**Соглашение 1958 года – Рассмотрение
проектов поправок к существующим
правилам, представленных GRE****Предложение по дополнению 11 к Правилам № 99
(газоразрядные источники света)****Представлено Рабочей группой по вопросам освещения
и световой сигнализации***

Воспроизведенный ниже текст был принят Рабочей группой по вопросам освещения и световой сигнализации (GRE) на ее семьдесят третьей сессии (ECE/TRANS/WP.29/GRE/73, пункт 13). Этот текст основан на документе ECE/TRANS/WP.29/GRE/2015/2 и передается Всемирному форуму для согласования правил в области транспортных средств (WP.29) и Административному комитету AC.1 для рассмотрения на их сессиях в ноябре 2015 года.

Рис. 1
Категория D9S Цоколь РК32d-9

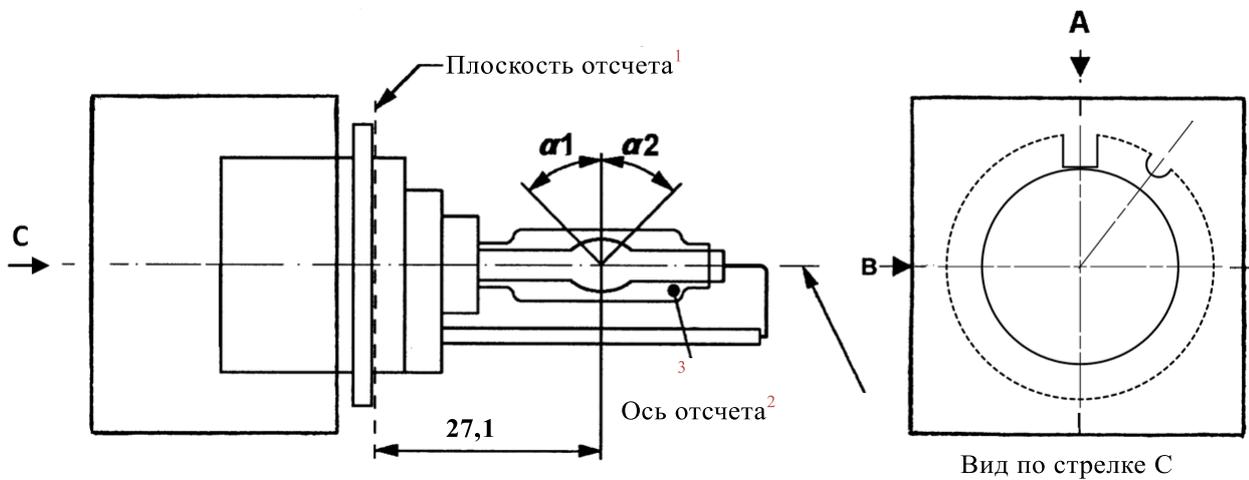
Включить новые спецификации D9S/1-5 после D8S/5 следующего содержания (см. следующие страницы; одна страница на спецификацию):

- ¹ Плоскость отсчета проходит по поверхности патрона, на которую опираются три упора цокольного кольца.
- ² См. спецификацию D9S/2.
- ³ При измерении на расстоянии 27,1 мм от плоскости отсчета и по отношению к центральной точке внутренней колбы эксцентриситет внешней колбы должен составлять максимум 1 мм.
